Sachlicher Teil-FNP „Windenergie“ der Stadt Neustadt am Rübenberge

Abwägungstabelle Teil I

zur frühzeitigen und förmlichen Beteiligung der Öffentlichkeit nach § 3 Abs. 1 und 2 BauGB zum Vorentwurf und Entwurf des sachlichen Teil-Flächennutzungsplans „Windenergie“ der Stadt Neustadt a. Rbge.

Abwägungstabelle zur frühzeitigen und förmlichen Beteiligung der Öffentlichkeit zum Vorentwurf und Entwurf des Sachlichen Teil-Flächennutzungsplans der Stadt Neustadt a. Rbge.
„Windenergie“ - Stand: 18.03.2016

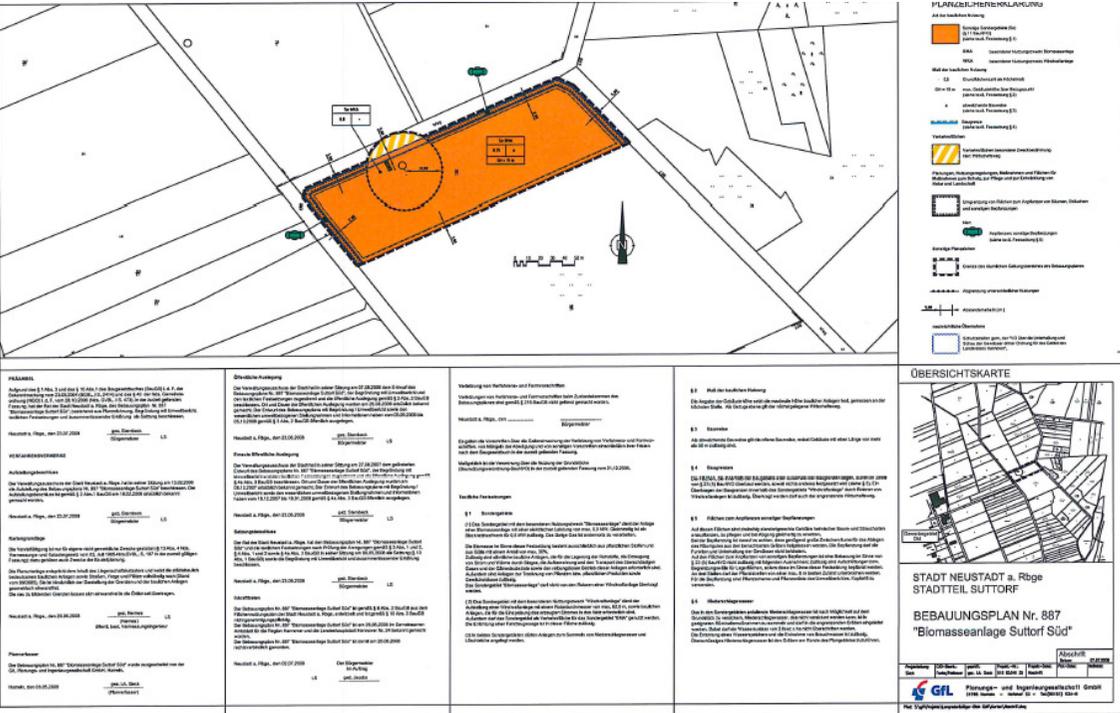
9.10 – II			<p>Wir haben es sehr begrüßt, dass die von uns für die Nutzung der Windenergie vorgesehene Potenzialfläche Brase bereits in dem Entwurf des Sachlichen Teilflächennutzungsplans Windenergie (Stand 06.10.2014) in der Konzentrationsfläche Windenergie S2 ausgewiesen wurde. Es handelte sich dabei um die nordöstliche Teilfläche von S2. Umso mehr hat es uns überrascht, dass diese nordöstliche Teilfläche in dem aktuellen Entwurf (Stand 18.05.2015) nicht mehr als "Konzentrationsfläche Windenergie" vorgesehen ist.</p>	B 2.1 – Suchfläche 2 Amedorf, Mandelsloh, Brase, Erweiterung
